# SØKORTRETTELSESR 3

## CHART CORRECTIONS

Rettelse nr. / Correction No. 5 - 11

Skitse af Seqi Olivine A/S udskibningsanlæg

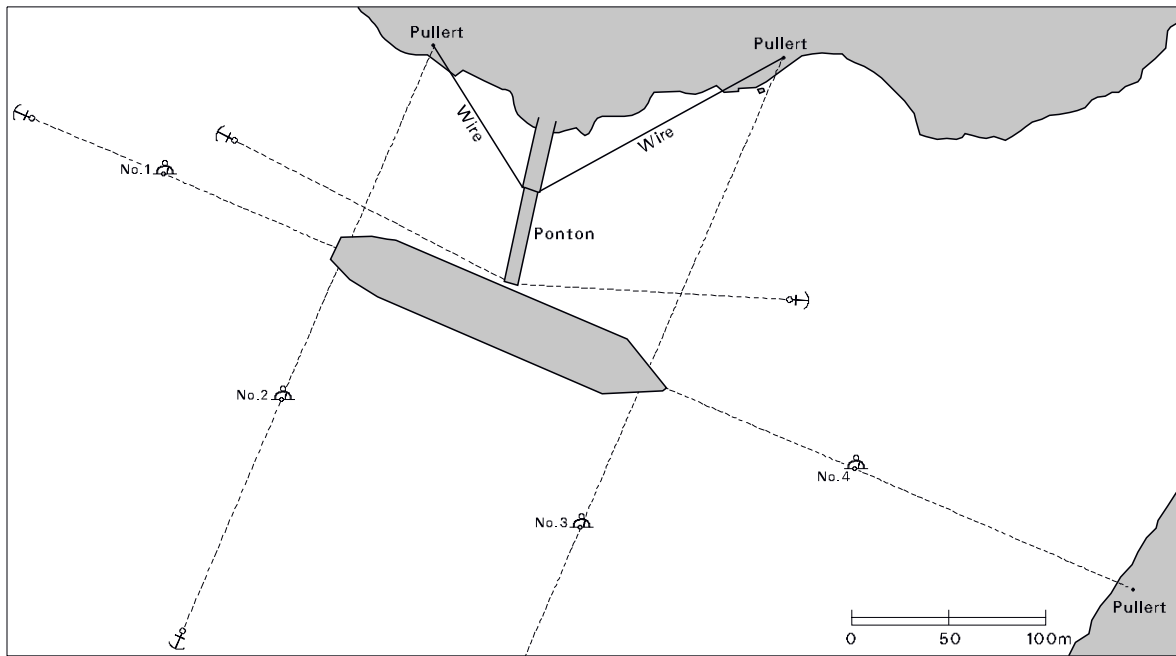
Oplysning om nyt havneanlæg.

Side 12. Tilføj ny linie:

27A, **Seqi Olivine A/S**

**udskibningsanlæg**, side 145A

Side 13. **Oversigtskort B**. Tilføj i

Fiskefjord N-lige del: **27A**

Tilføj ny side 145A som vist på side 5.

Ca. 64°58,6'N 51°34,7'W. Kort nr.1333.
